MO-E-1357 – ADEGUAMENTO DEI MANUFATTI DI REGOLAZIONE E SFIORO DELLA CASSA DI ESPANSIONE DEL FIUME SECCHIA COMPRESIVO DELLA PREDISPOSIZIONE DELLA POSSIBILITÀ DI REGOLAZIONE IN SITUAZIONI EMERGENZIALI ANCHE PER PIENE ORDINARIE IN RELAZIONE ALLA CAPACITÀ DI DEFLUSSO DEL TRATTO ARGINATO (EX CODICE 10969) E AVVIO DELL’ADEGUAMENTO IN QUOTA E POTENZIAMENTO STRUTTURALE DEI RILEVATI ARGINALI DEL SISTEMA CASSA ESPANSIONE ESISTENTE

**MO-E-1273 – LAVORI DI AMPLIAMENTO E ADEGUAMENTO DELLA CASSA DI ESPANSIONE DEL FIUME SECCHIA NEL COMUNE DI RUBIERA (RE)
 (ACCORDO DI PROGRAMMA MINISTERO – RER – PARTE A)**

**RI – RELAZIONE DI ACCOMPAGNAMENTO
 INTEGRAZIONI ART. 18 LR 4/2018**

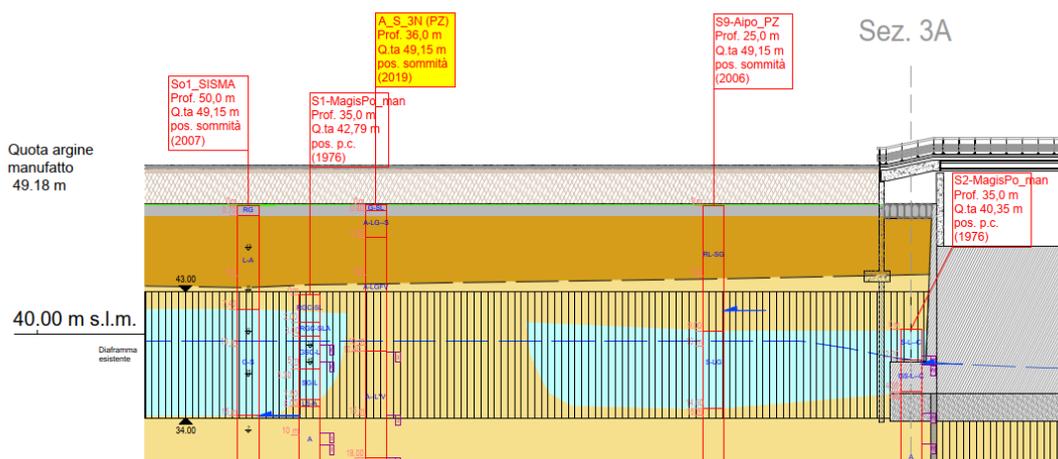
1. *Ai sensi dell'art. 23 del D. Lgs. 50/2016, il progetto definitivo individua "compiutamente i lavori da realizzare ... contiene, altresì, tutti gli elementi necessari ai fini del rilascio delle prescritte autorizzazioni e approvazioni ..."; i contenuti specifici del progetto definitivo sono, poi, indicati ai seguenti articoli del citato D. Lgs. e dall' art. 2 del Reg. di cui al D.P.R. 1363/1959. In generale, gli elaborati di progetto devono essere integrati, per quel che riguarda le relazioni di calcolo e verifica e gli elaborati grafici strutturali, come meglio esposto nelle richieste relative agli aspetti geotecnici e strutturali, in modo da definire compiutamente le lavorazioni previste, rinviando al successivo livello di progettazione solo gli aspetti di dettaglio.*

La nota è stata recepita sono state integrate le relazioni di calcolo e sono stati predisposto gli elaborati grafici strutturali di dettaglio. Si rimanda nello specifico ai punti successivi per le singole richieste.

Figura 14 – Scala di deflusso degli sfioratori di superficie (paratoie completamente chiuse)

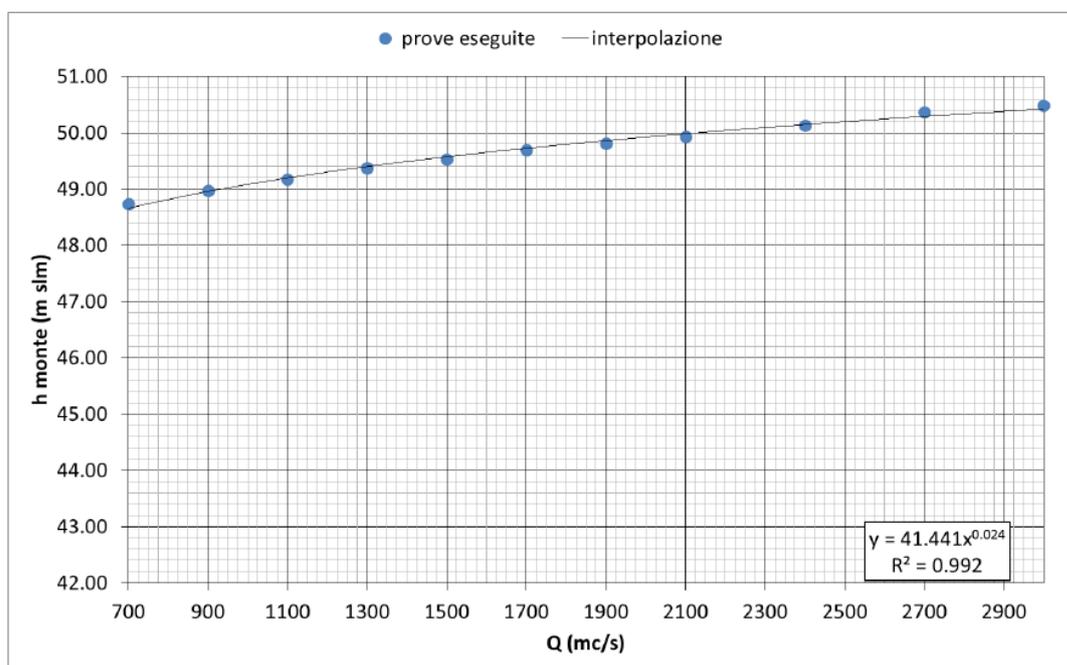
9. Ai sensi delle disposizioni di cui al p.to C.1 delle NTD deve essere calcolato anche il tempo di ritorno dell'evento di piena che annulla il franco.

Sulla base della scala di deflusso ricostruita dal Prof. Mancini su modello fisico la portata che annulla il franco è di circa 10.500 mc/s il cui tempo di ritorno è evidentemente molto maggiore di 3000 anni ($Q_{Tr3000}=3000mc/s$).

Elementi di maggiore precisione, sempre che possano portare valore aggiunto, non sono ricostruibili da un lato perché in laboratorio non è fisicamente riproducibile quel valore di portata nella scala 1:40 del modello fisico e dall'altro perché valori del tempo di ritorno così elevati non hanno alcun significato se rapportati alle dimensioni del campione di dati da cui prendono origine le elaborazioni idrologiche.

➤ **Figura 2. Localizzazione raccordo presso la zona immediatamente a sud del manufatto regolatore (in verde il Percorso Natura Secchia, in azzurro i raccordi, in blu le rampe di accesso alla pista sommitale)**

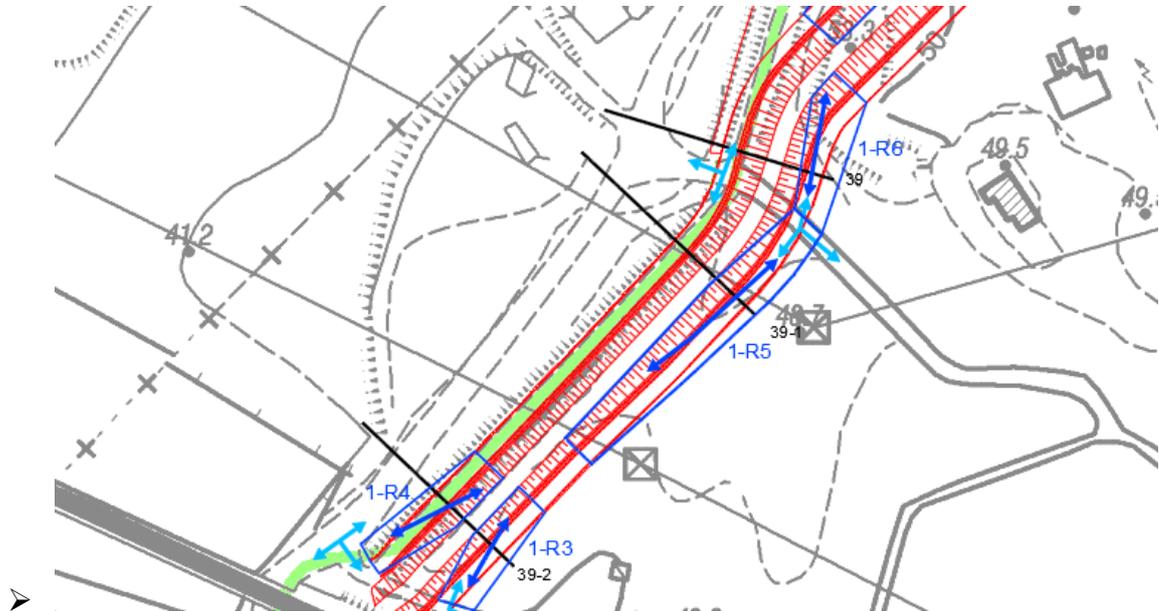
c. è necessario integrare gli elaborati progettuali con planimetrie e sezioni di dettaglio in corrispondenza del raccordo del tratto in variante con il tracciato esistente, sia a monte (in corrispondenza dei viadotti di ferrovia e S.S. 9) che a valle, (in corrispondenza del raccordo con l'area golenale dove prosegue il percorso natura) prevedendo adeguate rampe di raccordo delle differenti quote e franco di sicurezza in altezza, nei passaggi sotto i viadotti, alla stregua di quanto esistente

Una volta conclusa la fase realizzativa dei lavori si garantirà la continuità del percorso natura Secchia; ad oggi sono previste le seguenti connessioni con l'opera in progetto:

- un raccordo tra il Percorso Natura Secchia e la pista sommitale mediante rampe presso la zona immediatamente a sud del manufatto regolatore;
- un raccordo tra il Percorso Natura Secchia e la pista sommitale mediante rampe presso la zona sud-ovest delle arginature.
